Oleśnica, 17.08.2023 r.

BKŚ.I.271.13.2023

Dotyczy: postępowania o udzielenie zamówienia publicznego pn.: „Dostawa i wdrożenie inteligentnego systemu zarządzania siecią wodociągową i kanalizacyjną na terenie gminy Oleśnica”

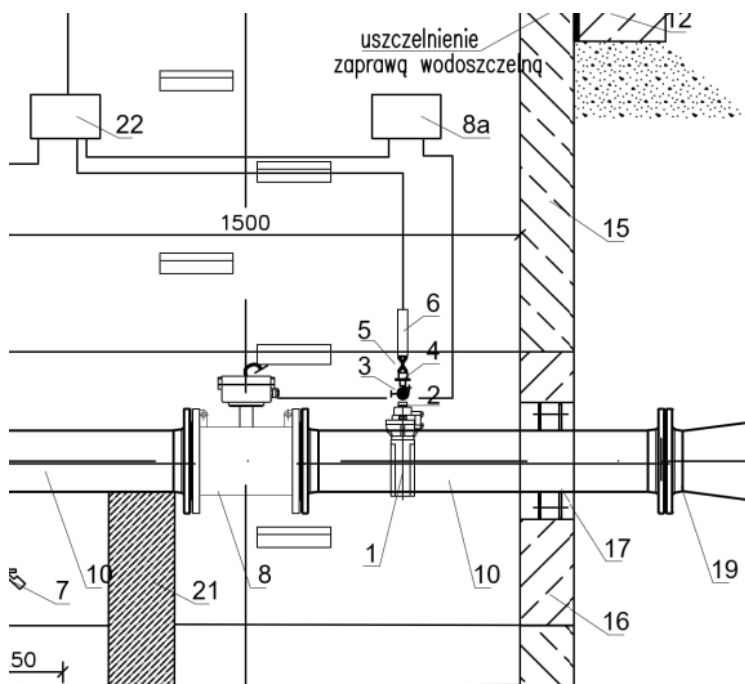
Pytanie 20: W związku z zapisami w punkcie 7.2.3 „Punkty monitoringu ciśnienia” dotyczącymi montażu do każdego czujnika ciśnienia opasek do nawiercenia rurociągu, czy Zamawiający zaakceptuje połączenie czujnika ciśnienia zamontowanego bezpośrednio na rurociągu z rejestratorem telemetrycznym elektrycznym przewodem komunikacyjnym, a nie jak w przypadku opisanych urządzeń, wężyka pomiarowego, który w przypadku niewłaściwej eksploatacji może ulec uszkodzeniu powodując tym niekontrolowany wyciek i awarie na rurociągu?

Odpowiedź: Tak, Zamawiający zaakceptuje montaż przetwornika ciśnienia na opasce przewodu wodociągowego, zgodnie z poniższym schematem.

8	Czujnik przepływomierza elektromagn. L=300 mm, IP68
7	Czujnik zalania komory
6	Przetwornik czujnika ciśnienia
5	Szybkozłączka Rectus GW
4	Nypel redukcyjny GZ
3	Zawór kulowy z odpowietrzeniem/spustem GZ/GW- mosiężny
2	Nypel redukcyjny GW/GZ- mosiężna
1	Uniwersalna opaska do nawiercania do rur stal/żel z odejściem gwintowanym na 1"
